CONCOURS DE PROJETS
POUR L'AGRANDISSEMENT DU CENTRE SCOLAIRE
GRIMISUAT

RAPPORT DU JURY
OCTOBRE 2014

4 ème prix N°4 JEANNOT ET MARGOT fr. 10'000.00

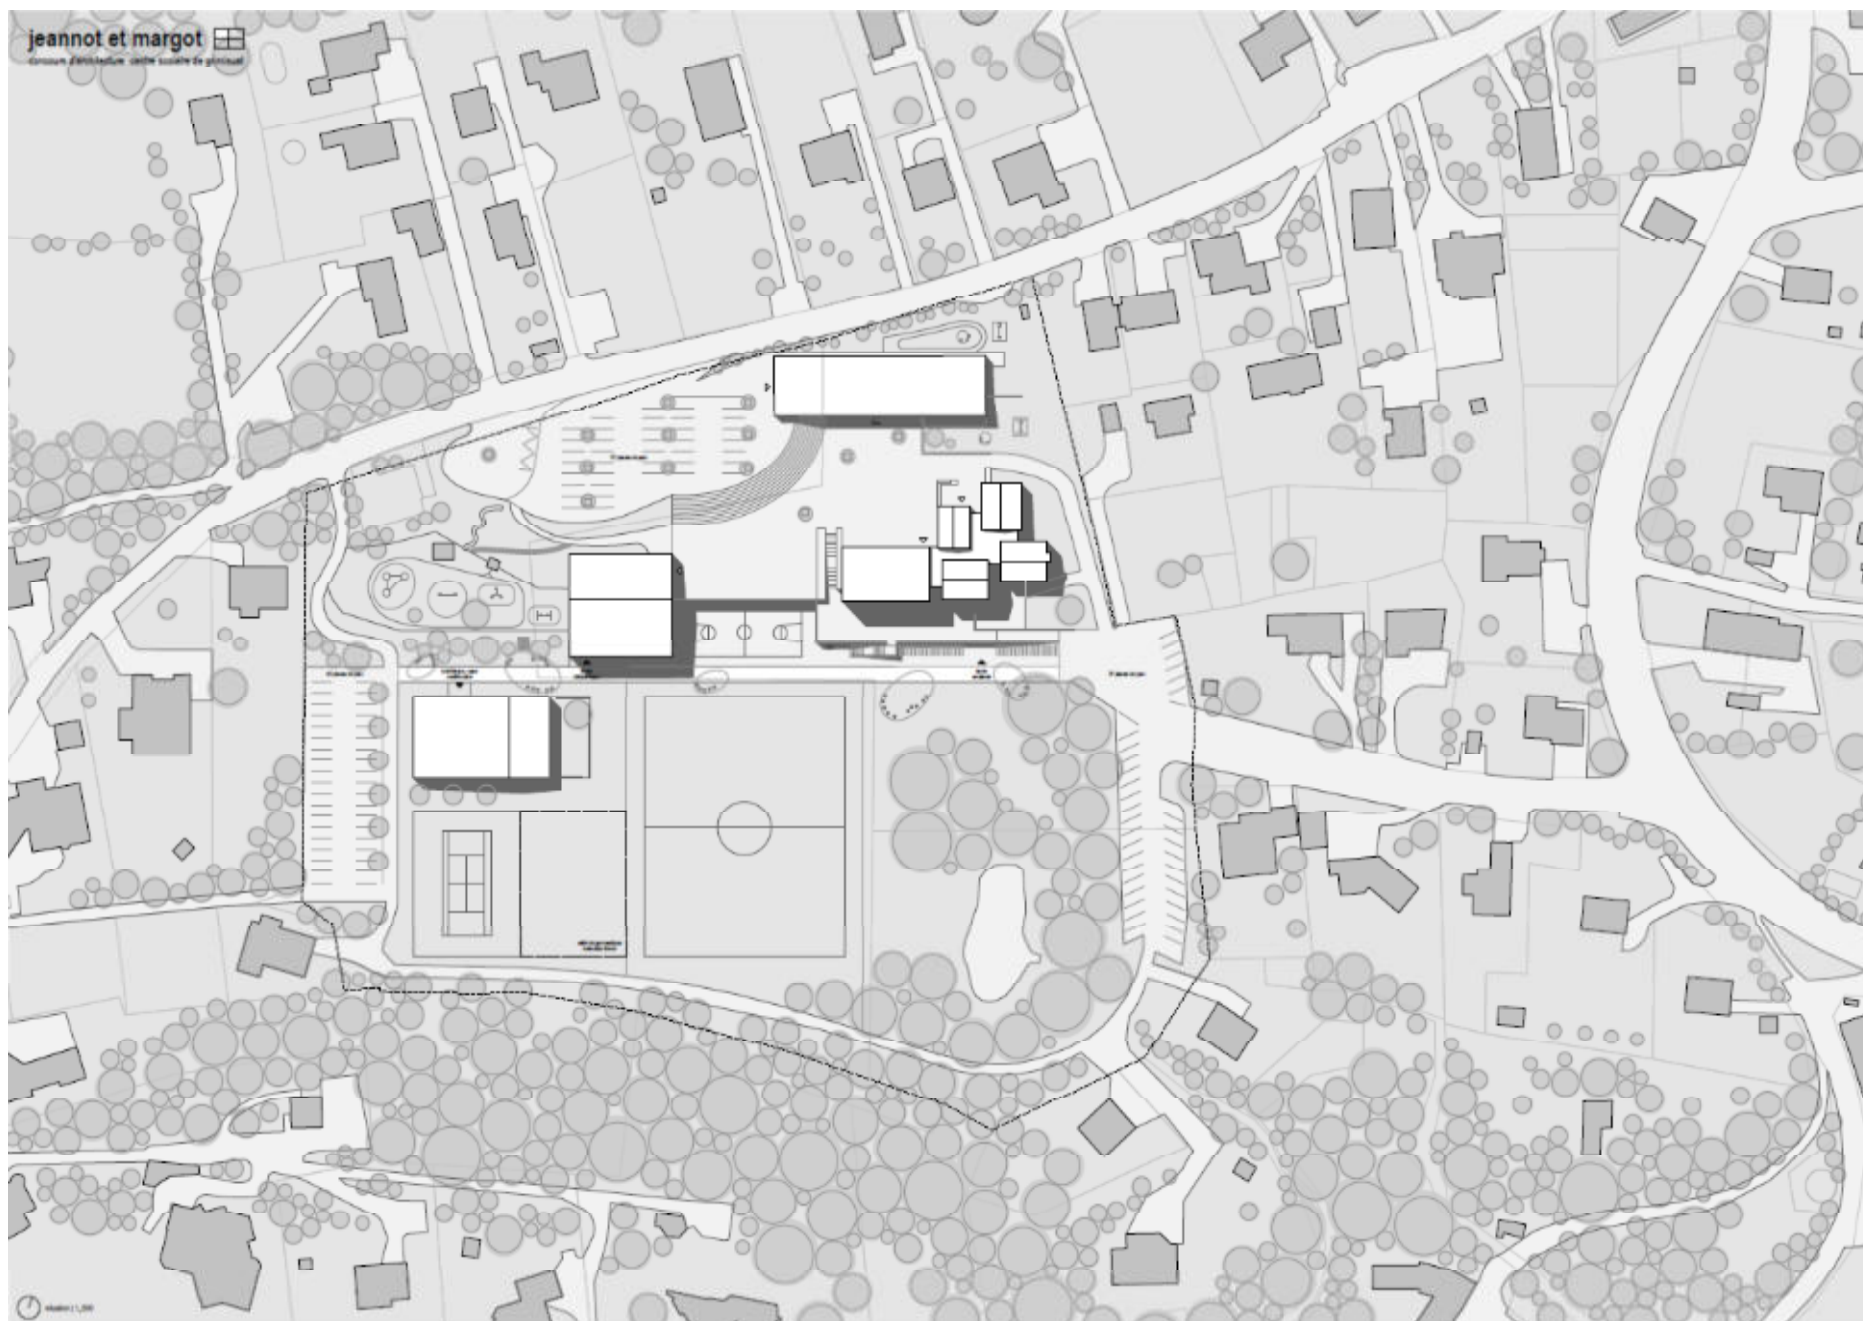
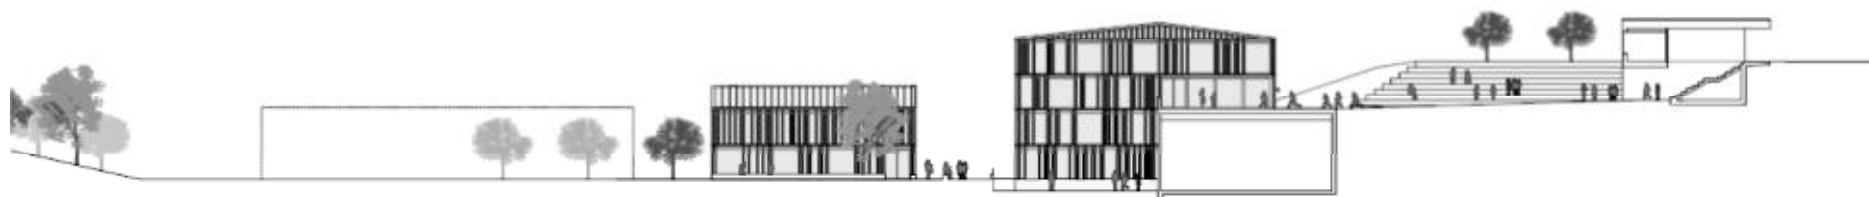
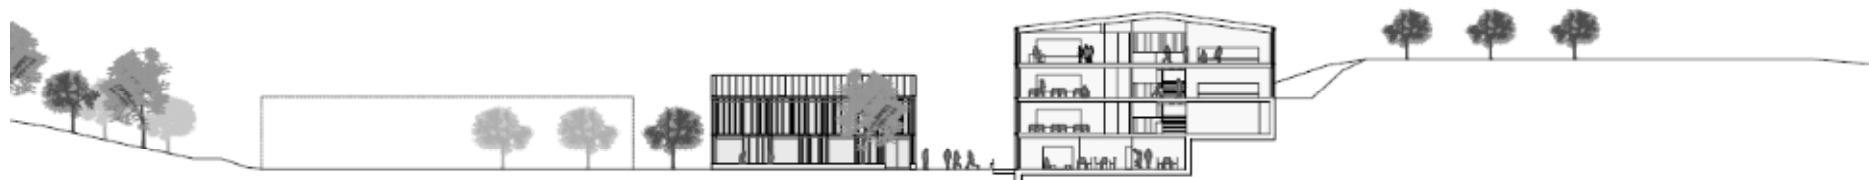
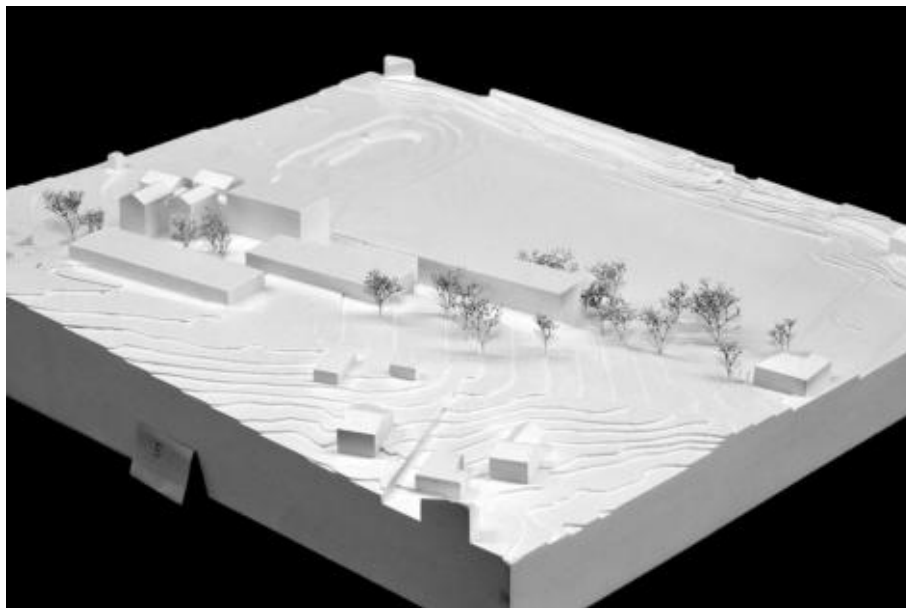
Par son implantation en deux volumes distincts occupant à la fois la partie haute et la partie basse du site, le projet Jeannot et Margot présente un nouveau complexe scolaire très étiré qui a suscité des débats très instructifs pour le jury.

Si l'entrée des nouvelles classes se trouve naturellement au niveau du préau existant, les autres fonctions sont par contre accessibles par l'extrémité ouest du plateau bas pour tenter une requalification de ce secteur quelque peu délaissé à l'heure actuelle. Ainsi, la bibliothèque trouve place dans le rez-inférieur du bâtiment. Des classes et la ludothèque, l'UAPE et la salle multifonction sont logées dans un bâtiment bas posé à l'extrémité du terrain de football. Au final, cet aménagement rend les nouvelles fonctions publiques très éloignées de la structure villageoise et nécessite la construction d'un grand parking qui risque de s'avérer problématique sur l'emplacement de l'actuel terrain de tennis.

Si l'échelle et la typologie du bâtiment des classes et de l'UAPE paraît très juste, l'ampleur que prend le bâtiment bas par la générosité de son organisation paraît démesurée.

L'emplacement de la future salle de gym s'intègre bien dans le schéma général pour former une place agréable entre les trois nouveaux bâtiments, à tel point que l'on en vient à déplorer le report de cette construction à un avenir incertain. L'accès aux nouvelles fonctions devrait par contre se faire depuis cet espace central et non par une façade latérale.

Le dessin des façades sous la forme de bandeaux horizontaux cerclant chaque volume entre en conflit évident avec l'emboîtement de l'actuelle salle de gym contre le bâtiment haut. Paradoxalement, on en vient à considérer que le projet souffre de sa dualité. L'économie générale du projet se voit également péjorée par la répartition des locaux en deux entités.

Le volume du projet est dans la moyenne.

5 ème prix	N°5	ADIDAS	fr.8'000.00
Auteur	GAME 1920 Martigny		
Collaborateurs	Michael Darbelley, Nicolas Meilland, Stephane Schers, David Formaz, Ludovic Schober

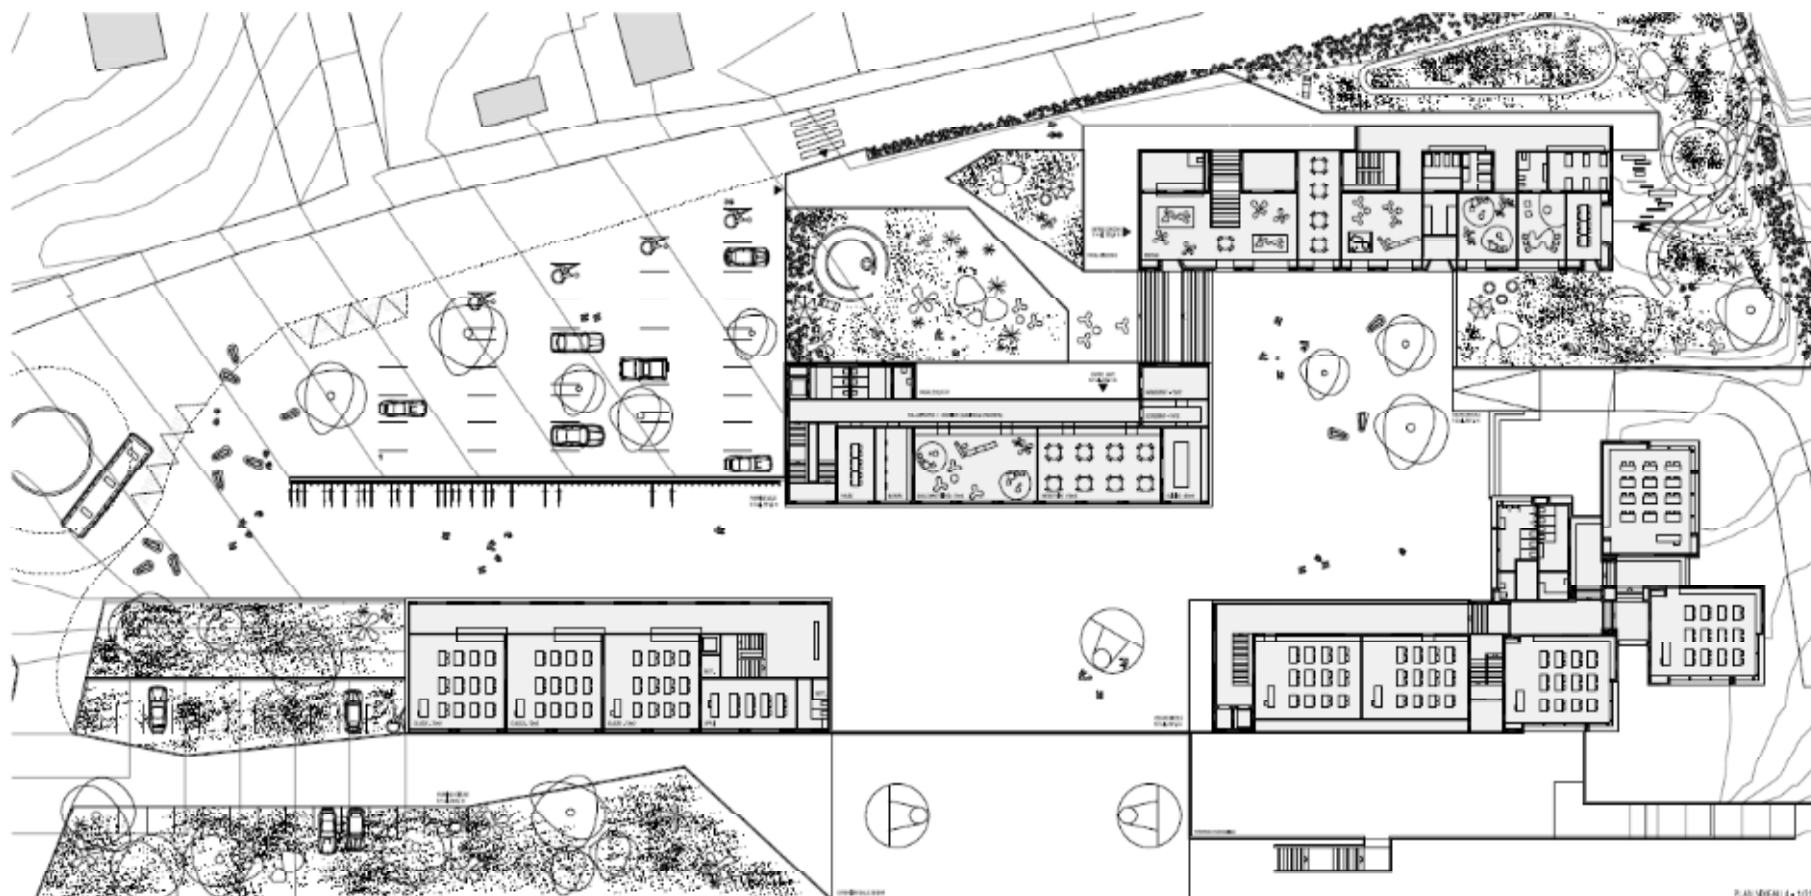
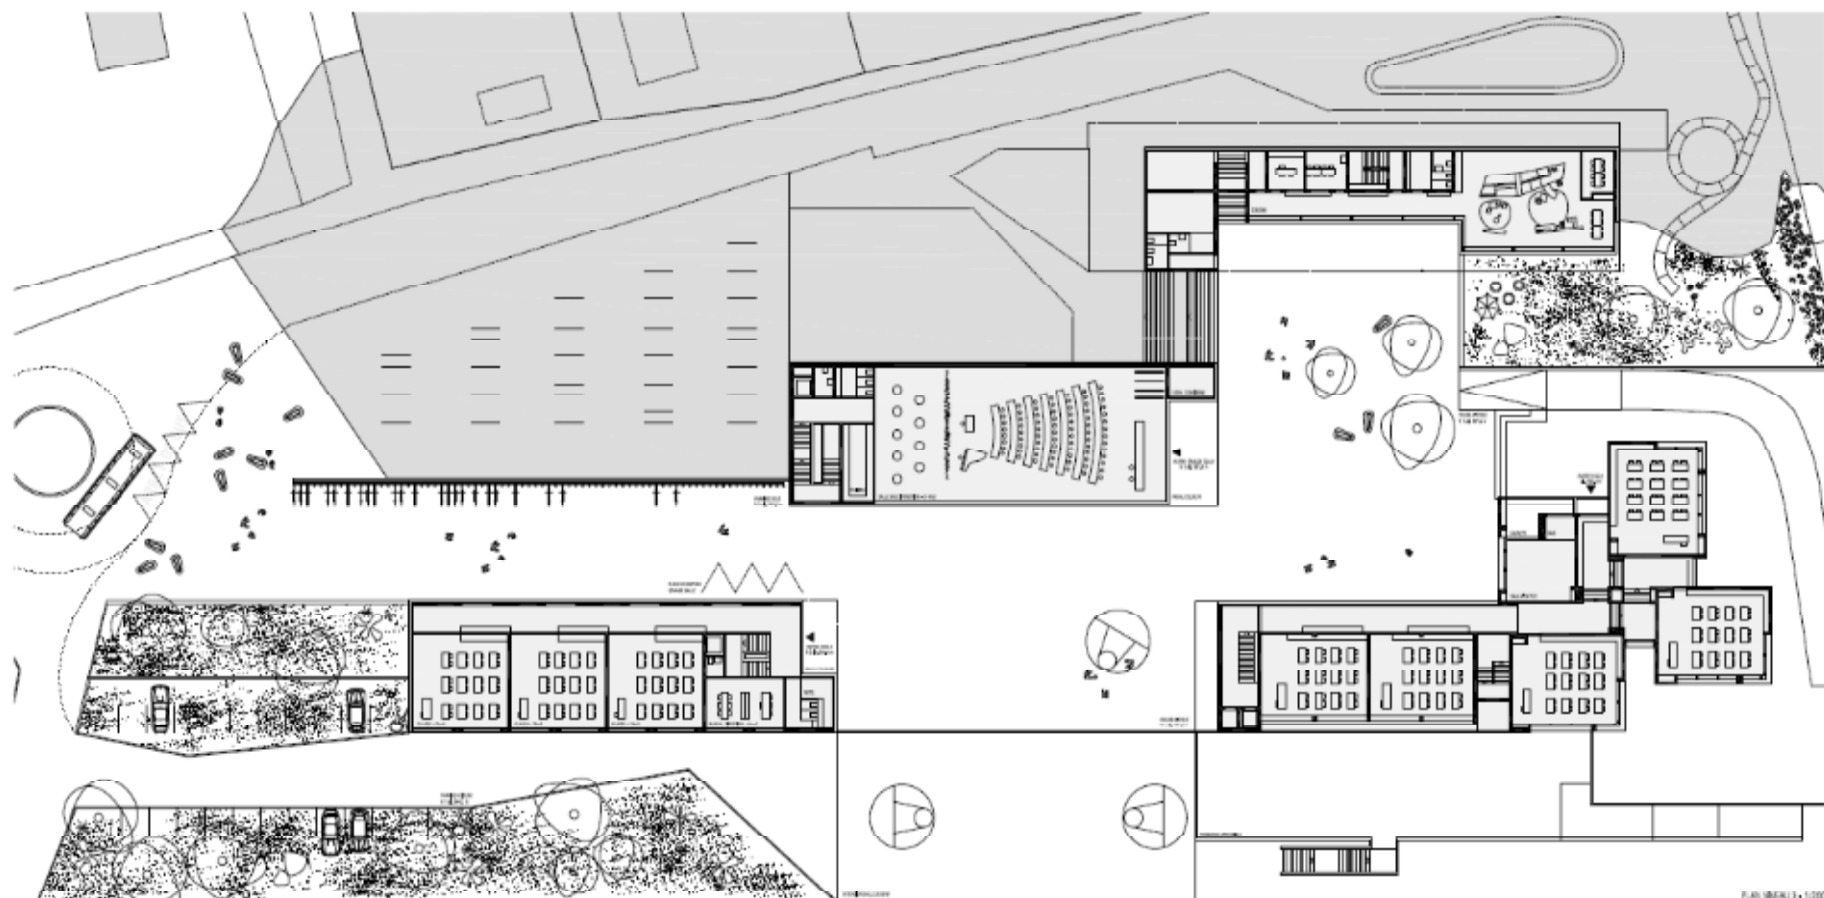
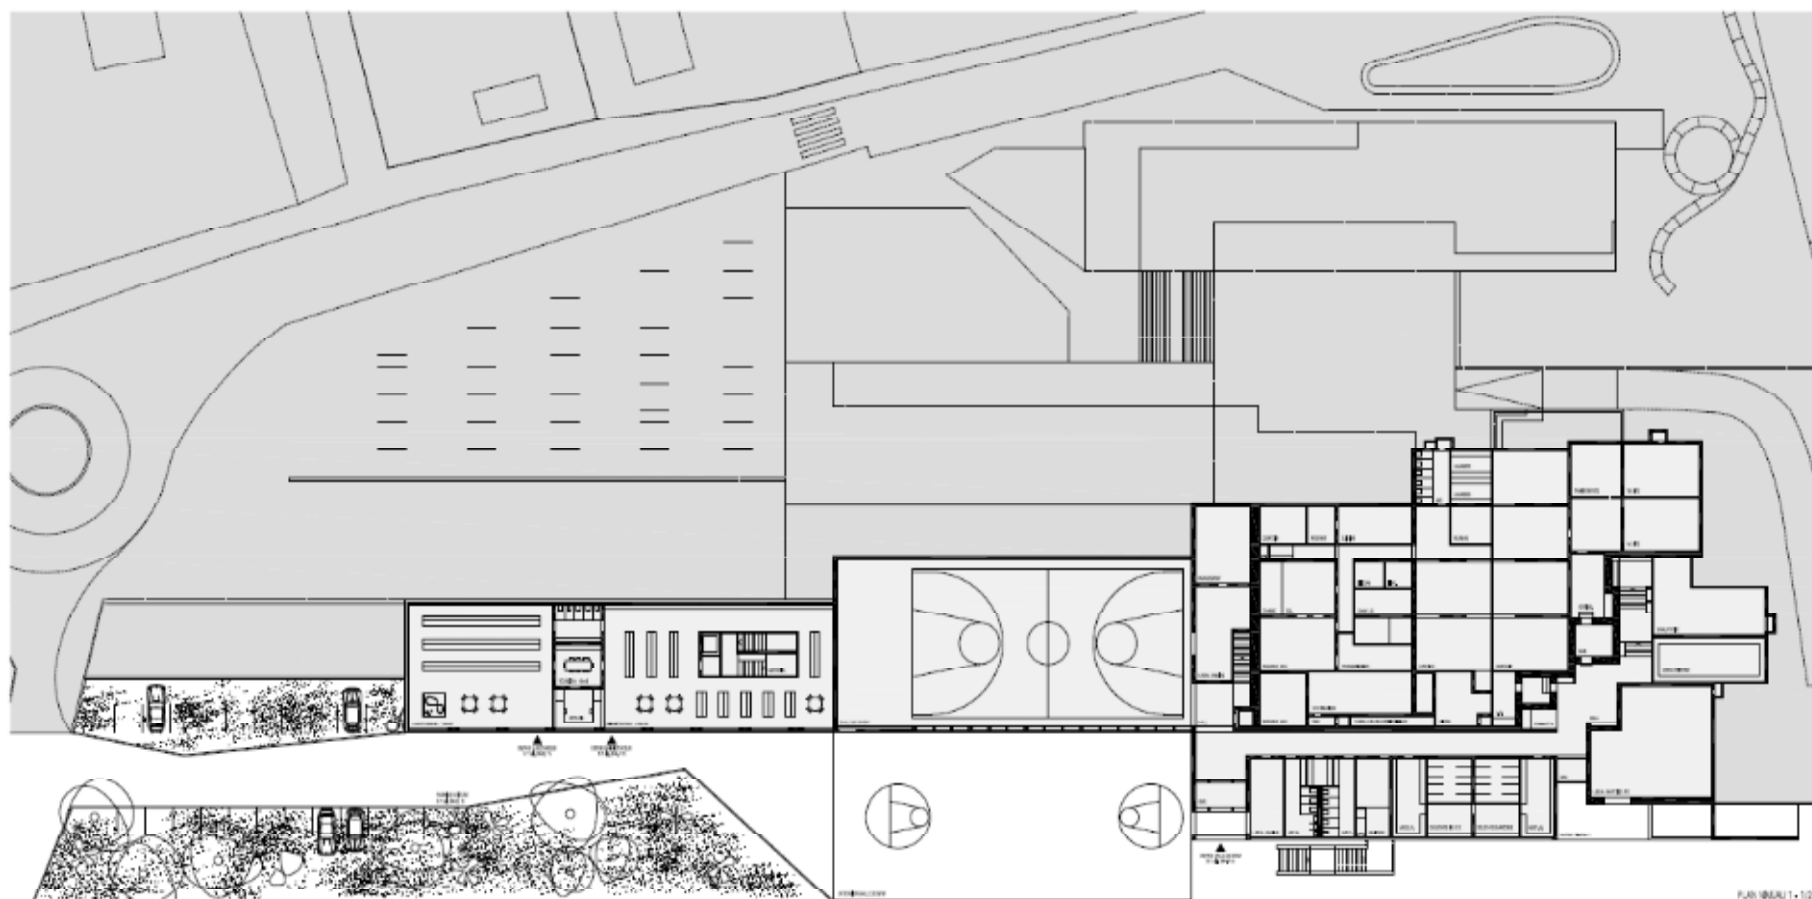
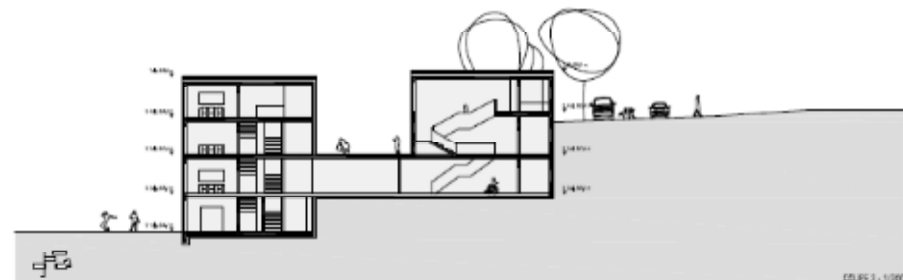
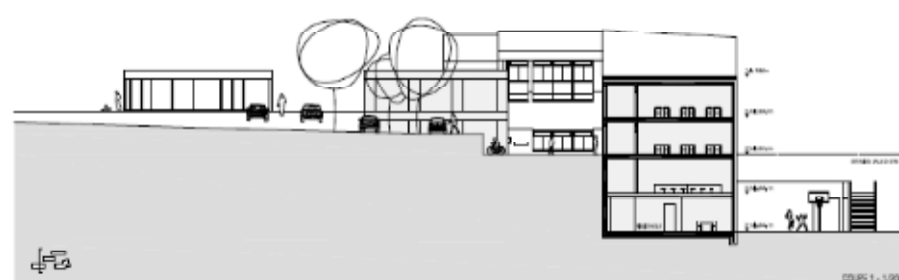
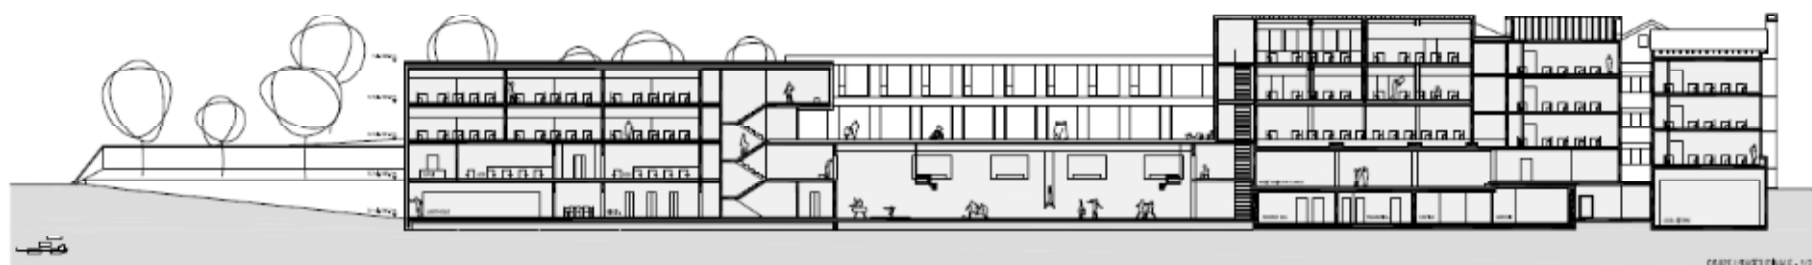
Calquées sur la volumétrie de la crèche / UAPE existante, les deux barres du projet Adidas forment un ensemble contemporain de trois bandes articulant de manière élégante les différents plateaux du site. En regard de cette qualité d'implantation, le choix, du point de vue de la perspective sur le parking, ne paraît pas adapté et crée le doute.

L'opportunité offerte de laisser intact le plateau bas du terrain de football paraît, elle aussi, gâchée par des réaménagements non-fondés. Le jury mentionne également que la construction de l'extension proposée de la salle de gym péjorerait grandement l'équilibre de la composition et interroge la nécessité de bâtir une nouvelle cage d'escalier / ascenseur pour relier directement les classes existantes à la salle de gym.

A l'intérieur des volumes, les typologies proposées sont rationnelles mais trop gourmandes en surfaces, ce qui péjore encore l'économie générale du projet.

Enfin, la répartition du programme au sein des bâtiments amène à placer l'élément le plus public "la salle multifonction" au cœur de la cour d'école et à éloigner sensiblement les nouvelles classes de celles existantes, ce qui nuirait au bon fonctionnement du nouveau complexe.

Le volume SIA est dans la moyenne.
